"RECONSTRUCCION DEL HOSPITAL SAUL GARRIDO
ROSILLO II-1 DISTRITO DE TUMBES -
PROVINCIA DE TUMBES -DEPARTAMENTO DE
TUMBES .

**RESPUESTAS DE
OBSERVACIONES
ELECTRICAS**

**RESPUESTAS A LAS OBSERVACIONES
ESPECIALIDAD DE INSTALACIONES ELECTRICAS**

ALIMENTADORES

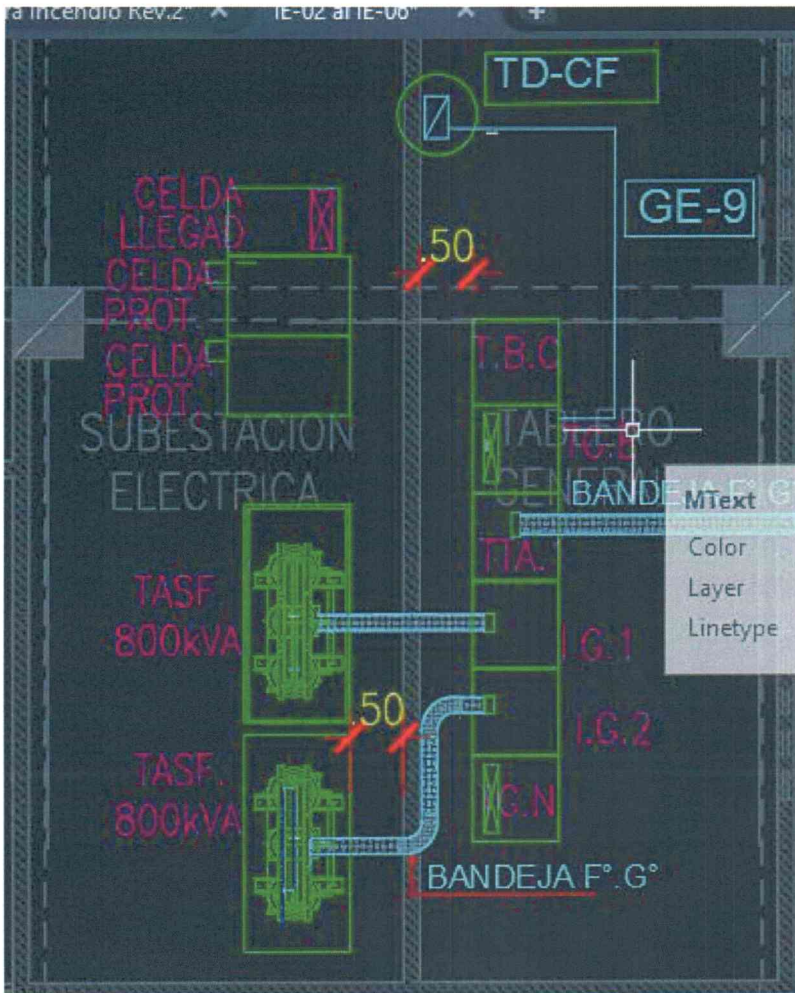
1. No presenta el expediente del sistema de utilización en media tensión con la conformidad de la empresa concesionaria de distribución de energía eléctrica de la zona por lo que no muestra el recorrido de la red de media tensión dentro del hospital.

2. No ha presentado el plano de la subestación eléctrica, cuarto de tableros generales y ambiente de grupos electrógeno, con cortes que muestren los pases en pisos y muros para el recorrido de los ductos barra, cables y bandejas, así como las conexiones de los tableros generales compatibilizado con el esquema principal.

3. Se debe mostrar cortes en el recorrido de la red de media tensión hasta llegar a la celda de llegada en la subestación eléctrica.
4. Tanto en la subestación eléctrica como en el cuarto de tableros generales se debe dejar un espacio libre de 0.50m en la parte posterior a los equipos para los trabajos de instalación y mantenimiento.

Respuesta: se considero

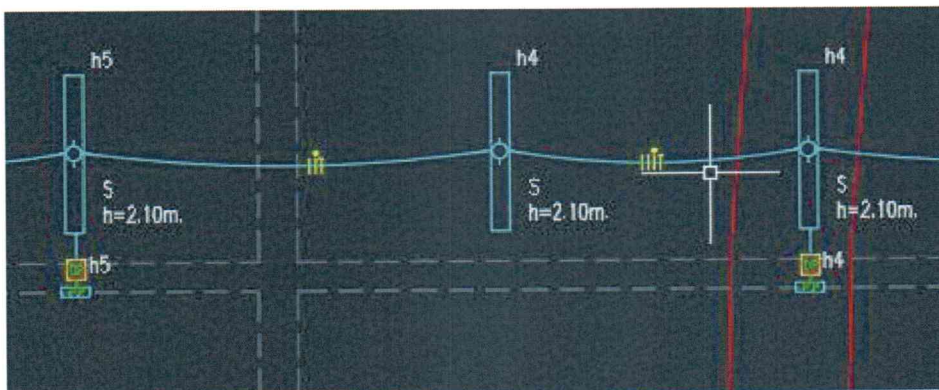
13. Los tableros eléctricos dentro de los cuartos técnicos deberán ser del tipo adosados o autosoportados.

Respuesta: se colocó leyenda indicando que los tableros son Adosados o autosoportados.

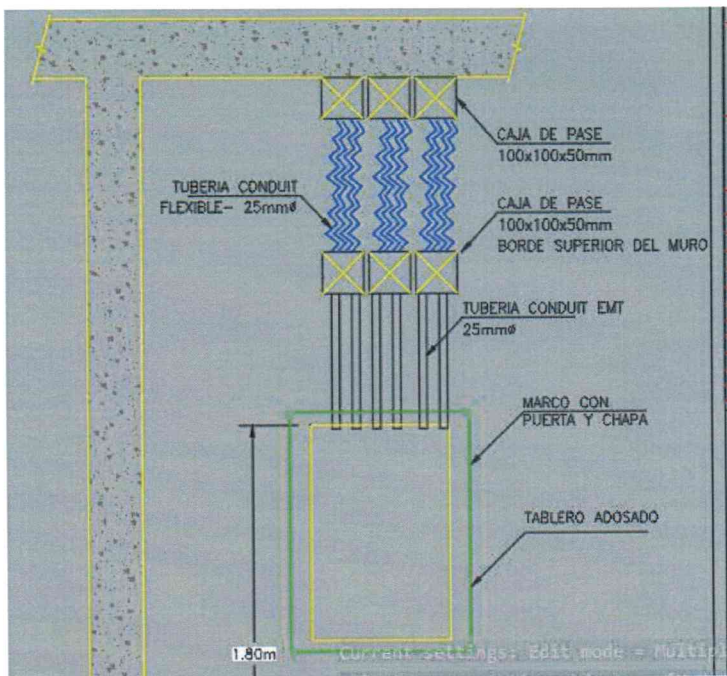
3. Falta indicar la continuidad de algunos sectores del plano.

Respuesta: todos los planos tienen sus sectores

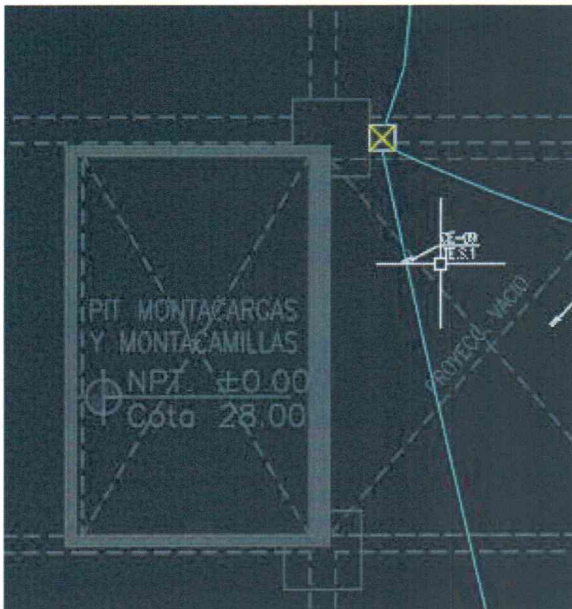
7. Todos los tableros eléctricos en este nivel deberán ser adosados.

Respuesta: se indicio que los tableros son adosados

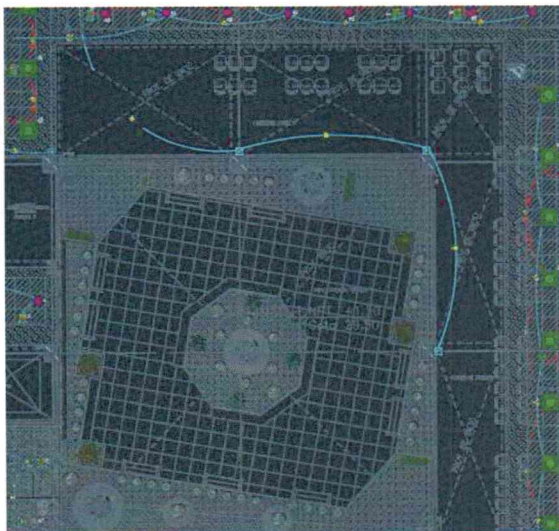
16. Evitar el pase de las canalizaciones a través de los pases de otras instalaciones o vacíos en la losa.

Respuesta: se considero el no pasar por pases de otras instalaciones, los vacíos representan una proyección de doble altura

ALUMBRADO EXTERIOR

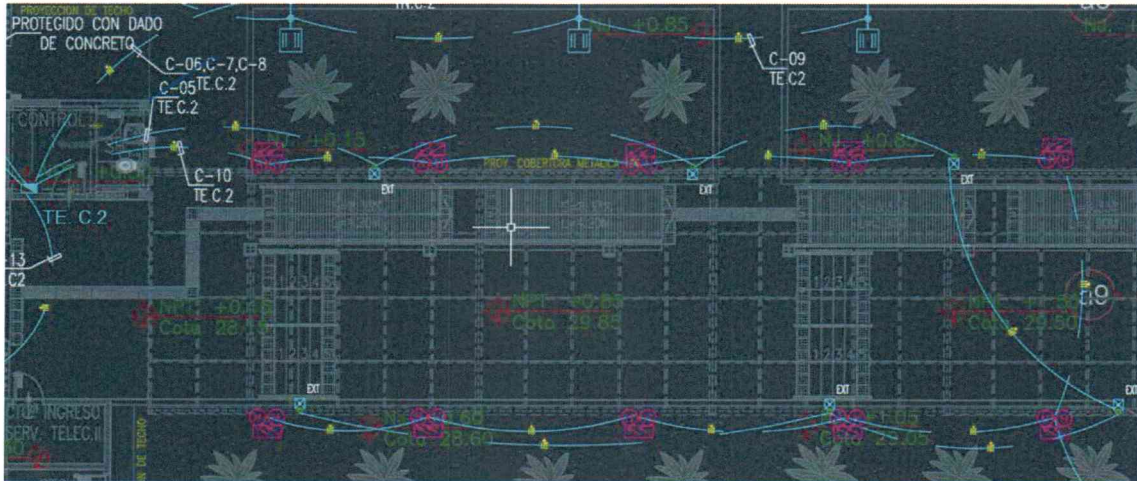
- 1. En la leyenda no se muestran todas las simbologías de los artefactos de alumbrado mostrados en los planos.
- 2.- No se muestra el cableado de los circuitos de alumbrado

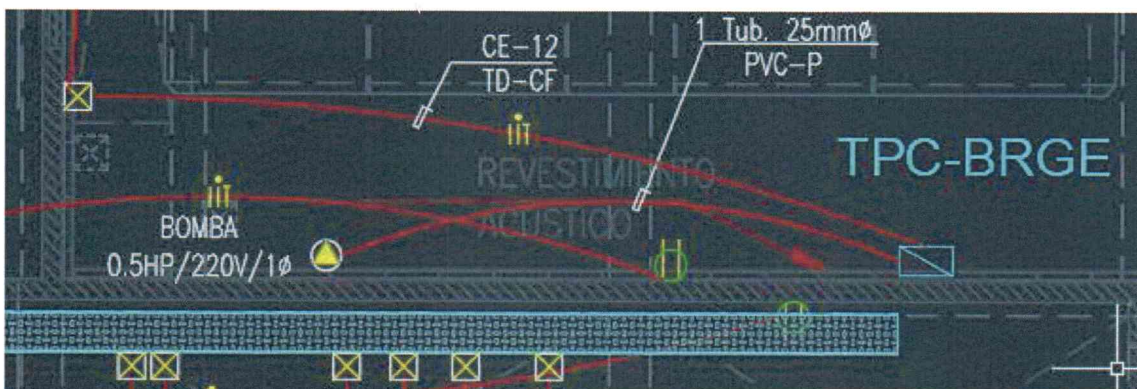
6. Se observan que las salidas para los tableros BMS son circuitos independientes, se debe amarrar estos circuitos a circuitos estabilizados ya que no son cargas especiales.

Respuesta: se considero en circuitos de tomacorrientes estabilizados

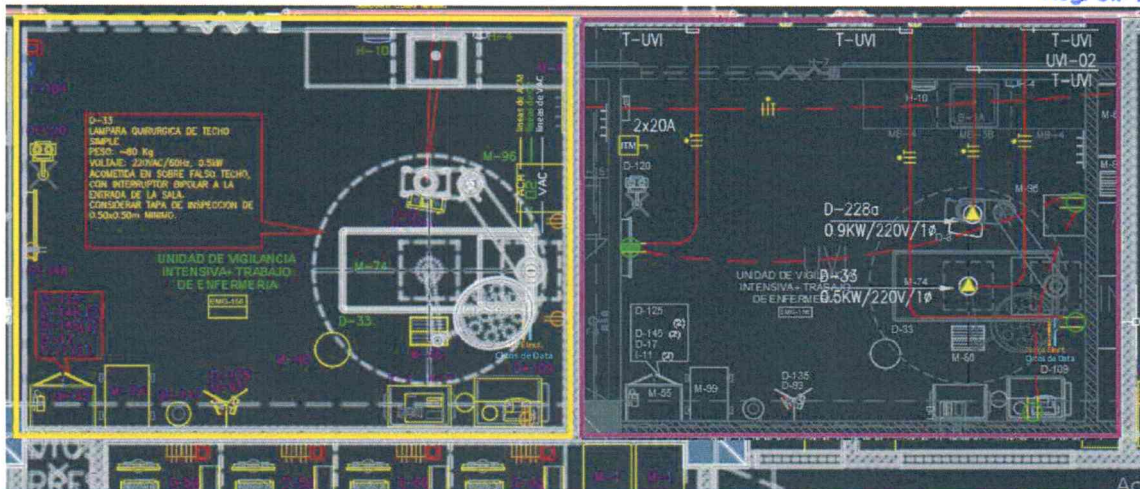
12. En los planos IE-40 al IE-47 se observan tomacorrientes en las columnas, reubicar los tomacorrientes y minimizar la cantidad.

Respuesta: se replanteo los recorridos
